Communauté de Communes Adour Madiran Val d'Adour Environnement SPANC du Val d'Adour

RAPPORT DE VISITE SUR LE SYSTEME D'ASSAINISSEMENT NON COLLECTIF

COMMUNE DE SAUVETERRE

N° dossier: 12302

SCHEMA DU DISPOSITIF D'ASSAINISSEMENT NON COLLECTIF

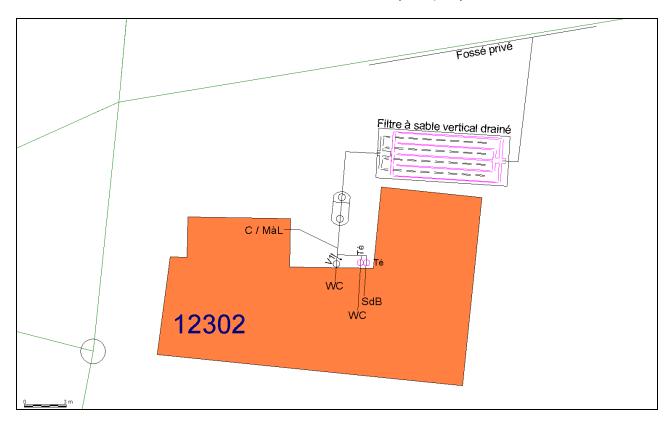
Le dimensionnement de la filière de traitement n'est pas connu. Par conséquent, nous émettons des réserves sur l'efficacité épuratoire de cet aménagement (sous-dimensionnement) surtout s'il y'a une augmentation du nombre d'occupant dans l'habitation. Il serait nécessaire de retrouver des plans ou documents datant de la période de réalisation afin de pouvoir vérifier le linéaire de la filière de traitement en place.

Cependant, compte tenu de la fréquentation actuelle, le dispositif fonctionne sans désagrément notable.

Préfiltre à entretenir Remonter la ventilation primaire Nettoyer les dépôts dans le regard de répartition de la filière de traitement Mise en place d'une ventilation secondaire Localiser le point de rejet des eaux traitées Déterminer le dimensionnement exact de la filière de traitement hnicien et des déclarations du propriétaire (ou de la personne qui le représente). La responsabilité 					
du propriétaire reste engagée en cas de vices cachés
